Comité Local d'Information et de Suivi

**Analyse des scénarios de l'ANDRA
« Intrusion Humaine involontaire »**

Rapport final

Rapport NU-5630/01

Figure 6-5: Répartition de l'exposition interne par ingestion pour les trois principaux radionucléides (iode 129, chlore 36, sélénium 79) pour le groupe de référence « multi-activités », une biosphère tempérée et un adulte (figure 7-8 réf. [1])

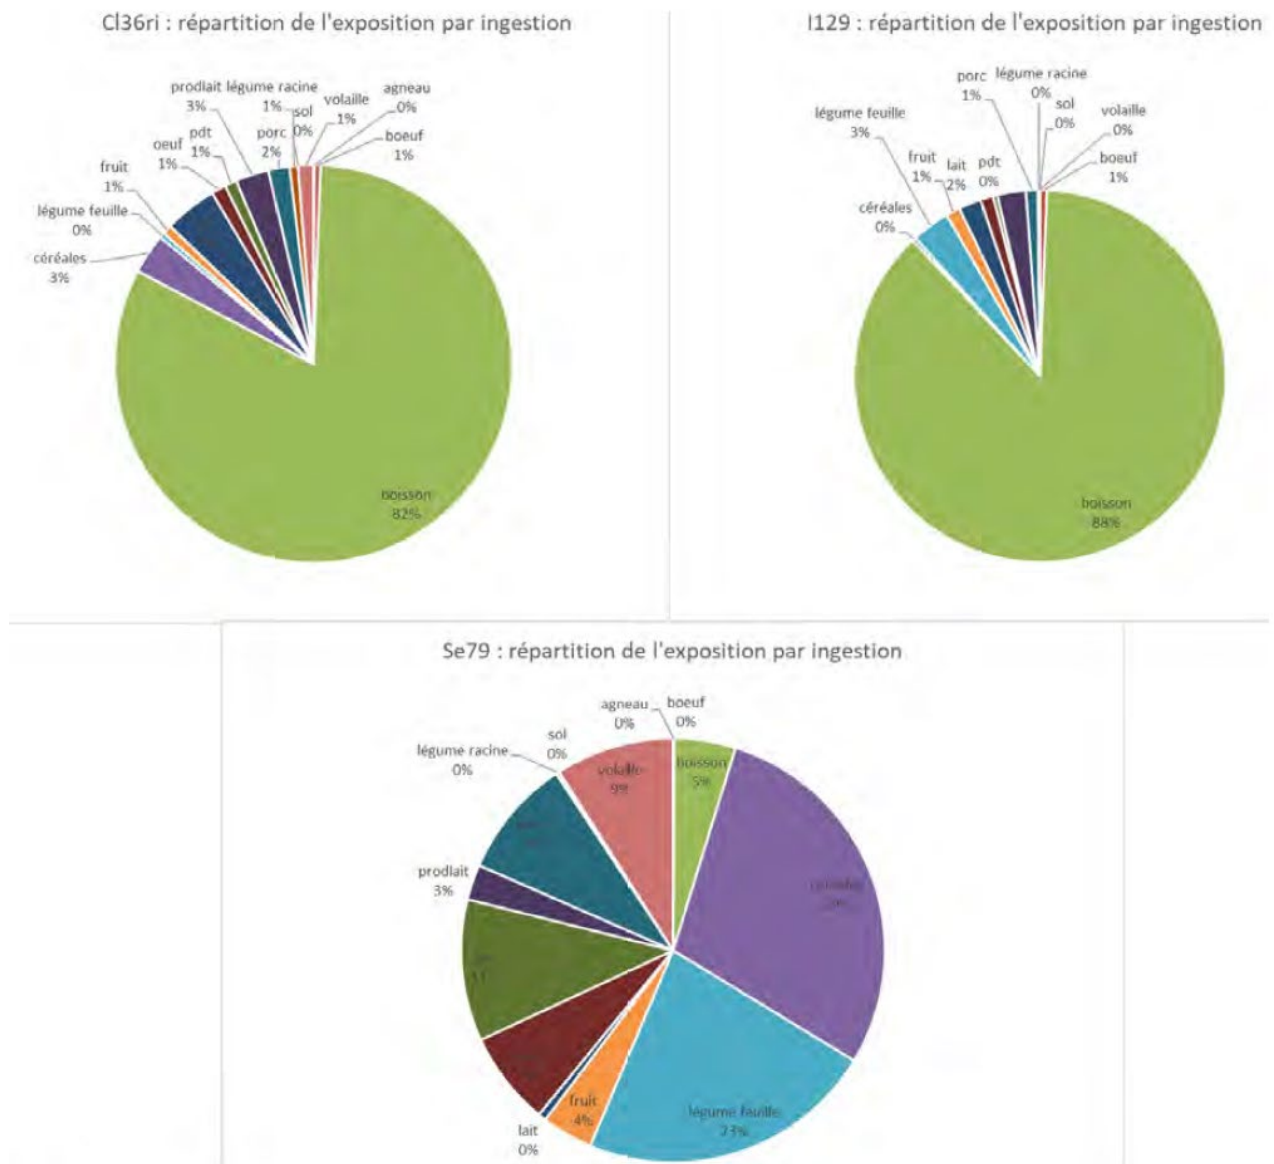
Pour le ^{79}Se , les eaux souterraines, ne contribuent à la dose, selon l'ANDRA, qu'à hauteur de 5 % (Figure 6-5), 23 % proviennent des légumes verts, plus de 25 % des céréales, environ 15 % des pommes de terre, environ 10 % de la consommation de viande de porc, de volaille et

d'œufs. La viande de ruminant, le lait et les produits laitiers n'ont pas d'impact significatif. Le facteur de dose pour l'ingestion de ⁷⁹Se s'élève à $2,9 \cdot 10^{-9}$ Sv/Bq selon [CIPR 2013], une consommation quotidienne d'eau potable de 2 litres à une concentration de 1 Bq/l conduit donc à une dose de $2,12 \cdot 10^{-6}$ Sv/a. L'ANDRA donne un facteur de conversion de dose de $3,41 \cdot 10^{-5}$ (Sv/a)/(Bq/l) pour ⁷⁹Se (Tableau 7-1 dans [1]), ce qui correspond à 16 fois la dose d'eau potable et ceci est donc cohérent. Une comparaison avec le tableau 6-1- montre que, selon [BfS 2002], un facteur de conversion de dose dix fois supérieur a été calculé pour ⁷⁹Se, l'eau potable ne contribuant qu'à raison de 0,6 %, les produits végétaux 60,3 % et le lait et la viande 38 %. En d'autres termes, la contribution de l'eau potable est comparable, la contribution des produits végétaux est environ 20 fois supérieure en réf [BfS 2002] à celle qui est indiquée par l'ANDRA, et la contribution des produits animaux est bien plus élevée.

Figure 6-7: Contribution relative des types de denrées alimentaires à la dose ingérée ; Données réf. [1], [13] et [14]

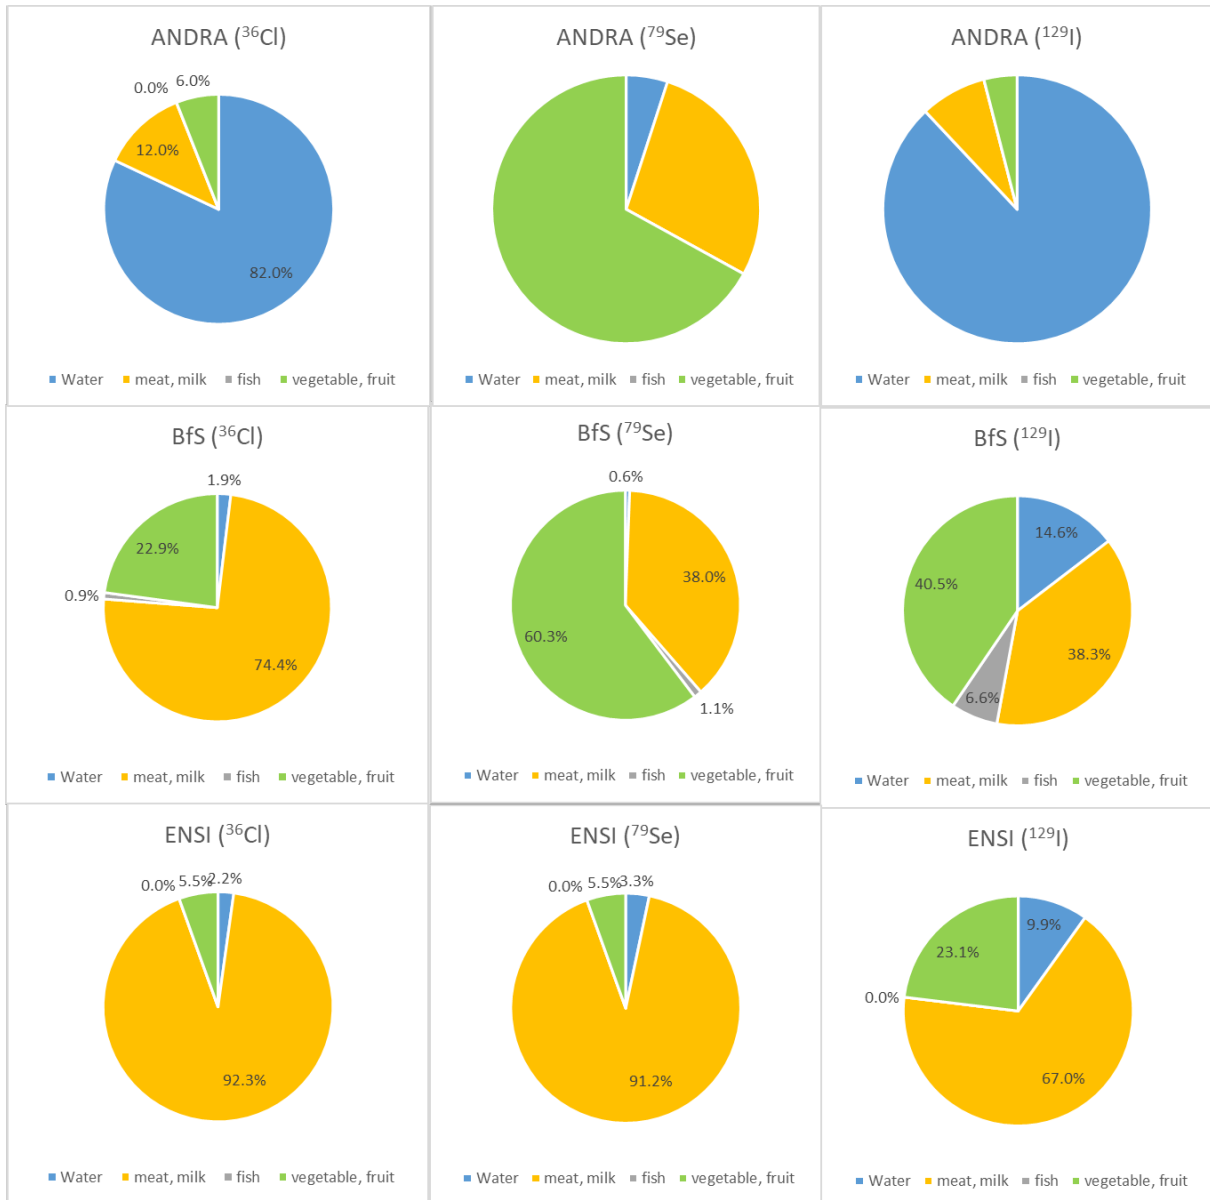
Ces différences doivent être expliquées. En particulier, il est frappant de constater que, dans le cas des radionucléides considérés (parce qu'ils sont dominants pour la dose) par l'ANDRA, la voie d'ingestion par le lait n'a aucune signification dans une comparaison internationale, et que le rapport entre la voie par la viande et la voie par l'eau de boisson est également considérablement plus faible. Par conséquent, en utilisant les facteurs de conversion de dose de l'ANDRA, les valeurs de dose calculées pour la libération de radionucléides du stockage dans la biosphère sont inférieures d'environ 1 ordre de grandeur à celles des modèles de biosphère du BfS (dernière version : 14) ou de la Nagra.

Figure 6-10: Charges hydrauliques (en mètres) dans le plan horizontal 2D à travers les zones de stockage du cas sans forage intrusif dans le scénario de forage d'exploration au Dogger (Figure 10-25 en réf. [1])

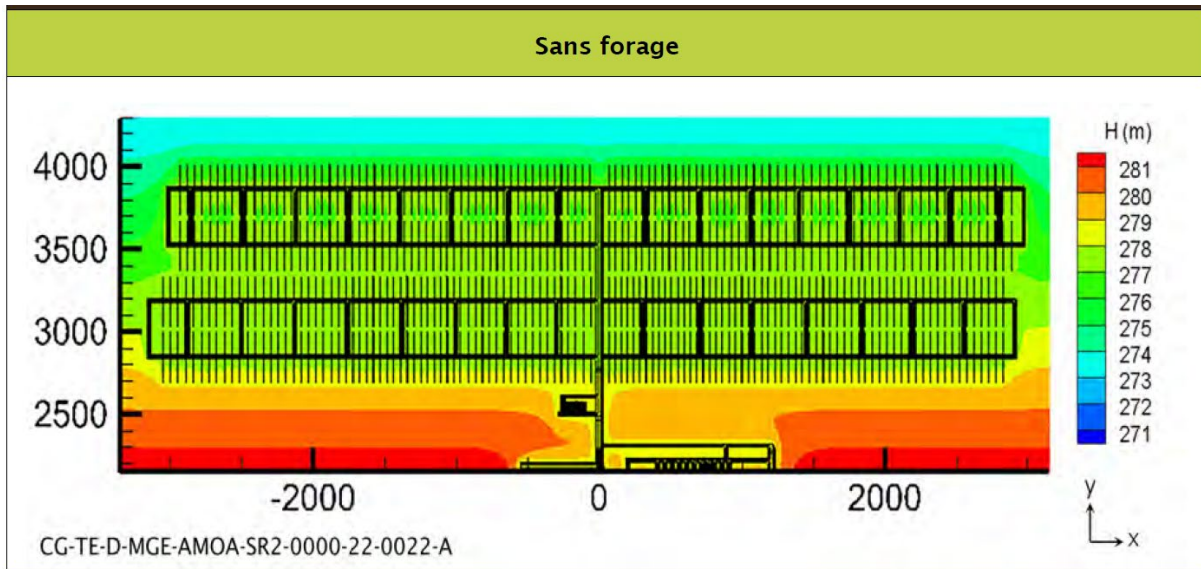
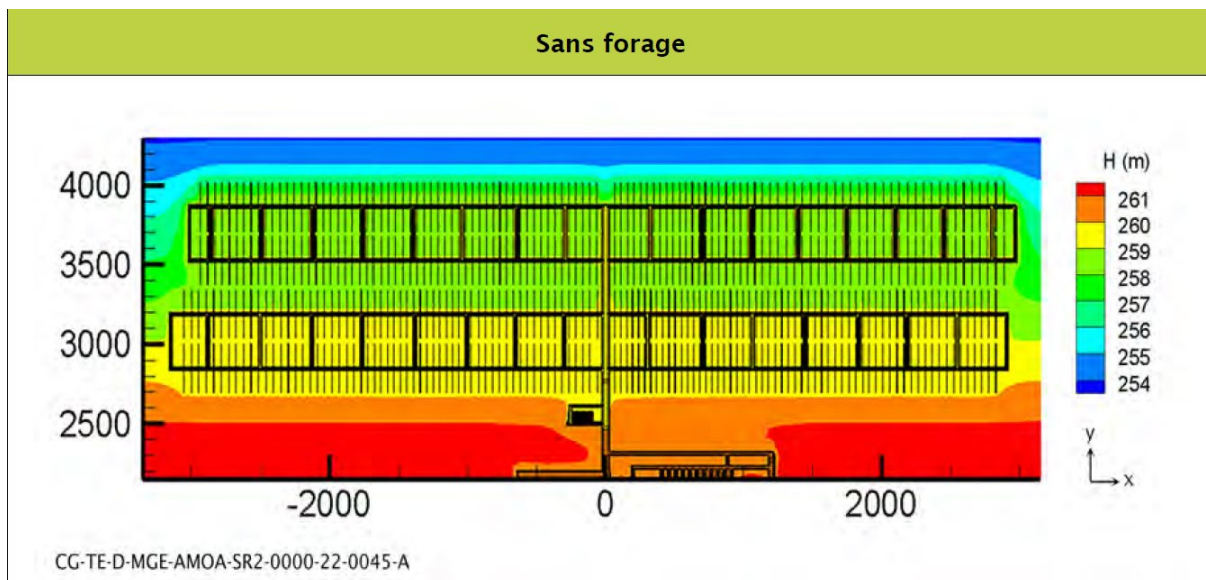
De plus, la justification du gradient de charge hydraulique descendant, qui entraîne l'écoulement à travers le forage remblayé du Barrois le long du forage remblayé à travers la zone de stockage forée dans la roche hôte jusqu'au Dogger prête à questionnement. Il est théoriquement possible qu'un aquifère (Dogger) situé dans l'encaissant inférieur d'une formation aquiclude (Callovo-Oxfordien imperméable) ait un potentiel hydraulique inférieur à celui de l'aquifère (Barrois) situé au toit de l'aquiclude selon la topographie du terrain à grande échelle. L'ANDRA invoque l'évolution géodynamique maximaliste globale. Cependant, il n'est pas compréhensible que la même évolution géodynamique maximaliste se produise dans le cas du forage géothermique abandonné (chap.6.4.2) qui aurait entraîné un gradient hydraulique ascendant, alors que dans le cas de l'exploration dans le Dogger, il est descendant.

Dans le scénario du forage géothermique abandonné, les charges hydrauliques au niveau des zones de stockage avant le creusement du forage, soit 499 ans après la fermeture du stockage, sont comprises entre 281 m et 274 m (Figure 6-9). Dans le scénario du forage d'exploration dans le Dogger avant le forage, soit 499 ans après la fermeture du stockage, elles sont entre 261 m et 255 m (Figure 6-9), c'est-à-dire environ 20 m plus basses. Dans ce dernier cas, le niveau des zones de stockage est de plus positionné environ 50 m plus bas (50 m au-dessus de la limite inférieure du Callovo-Oxfordien, cf. Figure 6-2) que dans le premier (50 m au-dessous de sa limite supérieure), avec une épaisseur moyenne du Callovo-Oxfordien dans la ZIOS d'environ 153 m (chap. 5.2.2.1.1. en réf. [1]). Parce que le remblai de forage présente une perméabilité de plusieurs ordres de grandeur supérieure à celle de la roche hôte, il fonctionne en court-circuit hydraulique dans le cas du scénario du forage d'exploration au Dogger. En raison de sa forte perméabilité, le débit d'eau à travers le forage est en grande partie déterminé par sa longueur, mais surtout par la différence de charge hydraulique. Parce que la

charge au niveau du stockage est bien plus élevée avec un positionnement plus élevé comparé au Dogger qu'avec un positionnement bas, cf. Figure 6-9 et Figure 6-10, l'approche de l'ANDRA sur la base d'une position du stockage plus profonde n'est pas conservative.

Ces écarts nécessitent dans tous les cas une explication plus détaillée. En supposant que les charges hydrauliques dans l'aquifère du Dogger soient comparables pour les deux scénarios 499 ans après la fermeture du stockage, les charges représentées figure 6-9 entraineraient des gradients hydrauliques nettement plus élevés depuis les zones de stockage vers l'aquifère

du Dogger, que dans la conceptualisation de l'ANDRA pour le scénario de forage d'exploration dans le Dogger.

Figure 6-12: Scénario d'un puits géothermique abandonné au niveau du stockage – quartier de stockage MA-VL : champ de pression hydraulique (en mètres) pour un plan 2D horizontal traversant les structures de stockage, pour les cas avec et sans forage intrusif (Figure 5-27 réf. [1])

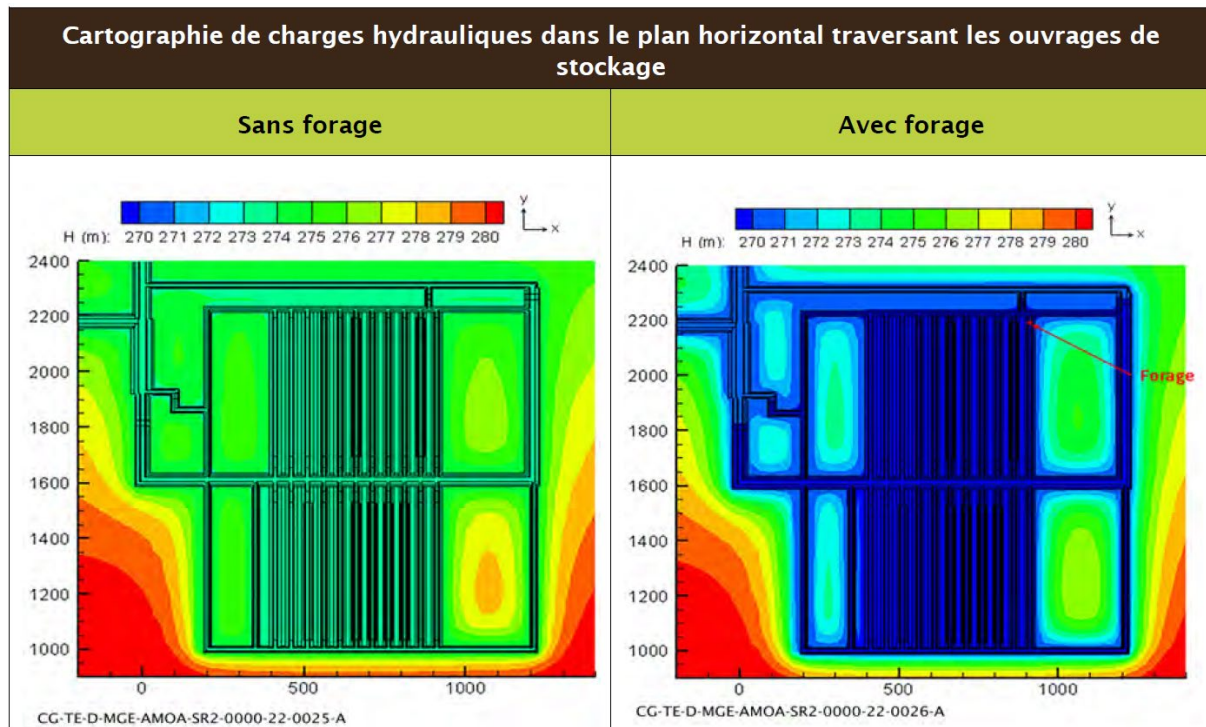
Le forage réduit la charge hydraulique à proximité du quartier de stockage MA-VL d'environ 275 m à environ 270 m. Cette valeur dépend cependant de la charge hydraulique de l'aquifère du Barrois au point d'intersection avec le forage et n'est donc pas compréhensible (Figure 6-11). De plus, à ceci s'ajoute la perte de charge hydraulique de la phase aqueuse le long du forage remblayé.

Figure 6-13: Scénario de forage d'exploration Dogger abandonné à sa cote cible– zone de stockage MA-VL : champ de pression hydraulique (en mètres) pour un plan horizontal 2D traversant les structures de stockage pour des cas avec et sans forage intrusif (Figure 1026 réf. [1])

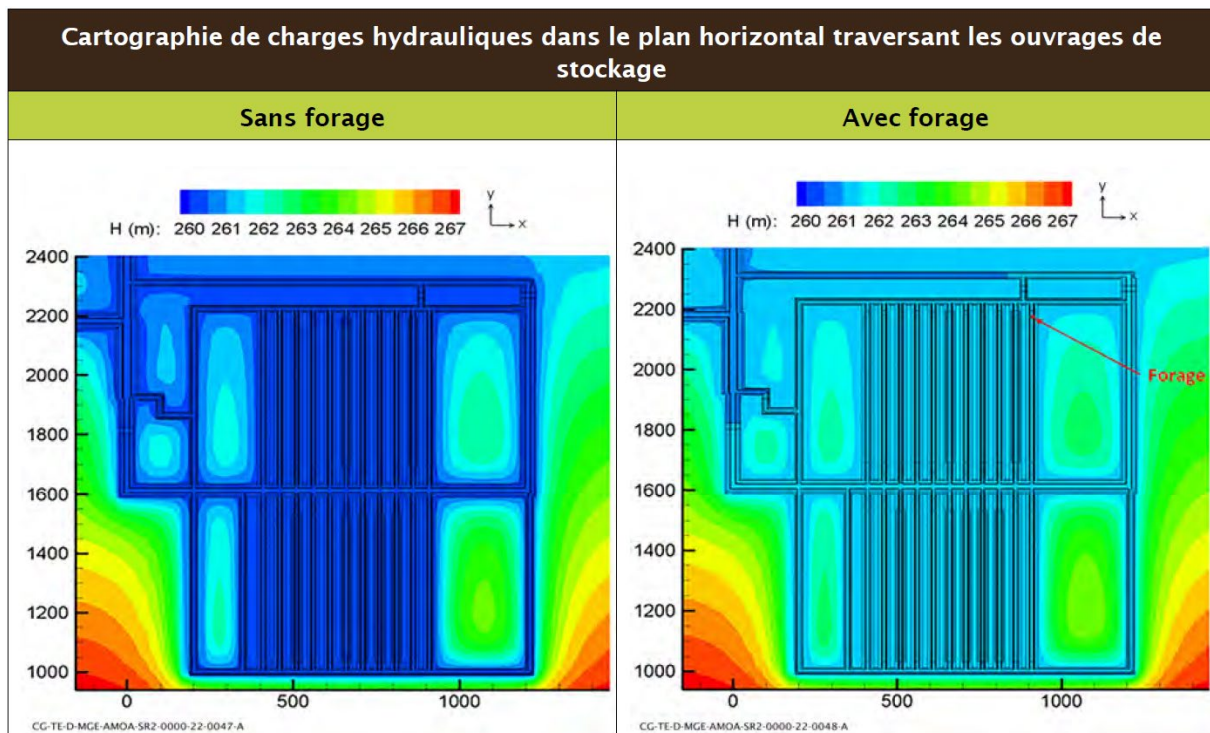
La figure suivante (Figure 6-13, Figure 10-26 réf. [1]) ne correspond pas à cette description ; on n'observe pas une **perte de charge** dans la zone de stockage, **mais une augmentation de la charge** d'environ 260 à 261 m. Les deux illustrations « Sans forage » et « Avec forage » ont-elles été interverties ? Si l'on tient compte de la partie supérieure du forage, qui est remplie

d'eau, on s'attendrait dans tous les cas à des charges nettement plus élevées, à environ 270 m.

- 6.6-Q8 : Lors de la discussion avec l'ANDRA (visioconférence du 11 février 2026), il est apparu que les deux illustrations « sans forage/avec forage » de la figure 10-26 de [1] n'avaient pas été interverties mais que la description dans le texte au-dessus de l'illustration mentionnait par erreur une « perte de charge » (perte de pression) alors qu'il s'agissait en réalité d'un « gain de charge » (augmentation de pression).

- 6.6-Q8 : La confusion, c'est-à-dire la description erronée de la figure dans le texte, a pu être clarifiée. Les résultats de la modélisation sont très difficiles à comprendre sans explications supplémentaires.

Figure 6-14: Évolution de la saturation en eau dans les principaux composants du stockage souterrain (Figure 39 réf. [11])

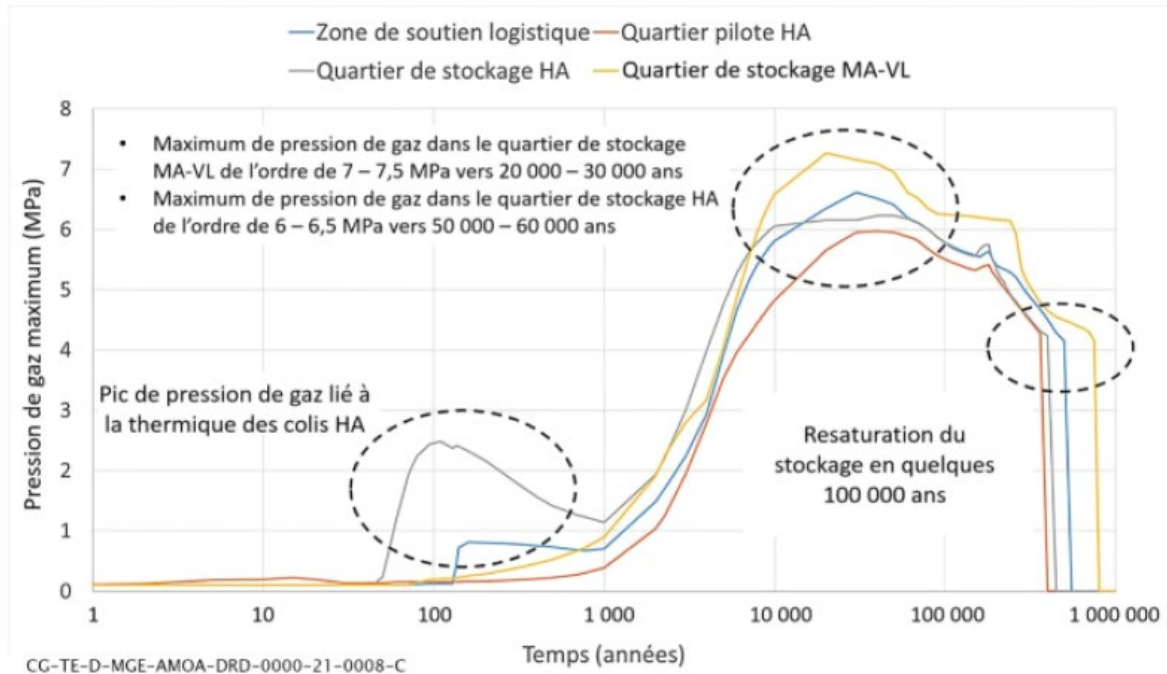
- 6.6-Q4 : Pourquoi l'ANDRA prend-elle généralement dans ses calculs l'hypothèse que le stockage est initialement déjà complètement saturé en phase aqueuse, alors que ses propres calculs montrent que la phase du transitoire hydraulique-gaz dure plus de 100 000 ans, cf. Figure 6-14?

- 6.6-Q4 : Dans un préambule détaillé de son document répondant aux questions [25], l'ANDRA explique que l'hypothèse d'une saturation instantanée et complète du site de stockage par l'eau est prudente en ce qui concerne le transport des radionucléides par les eaux souterraines.
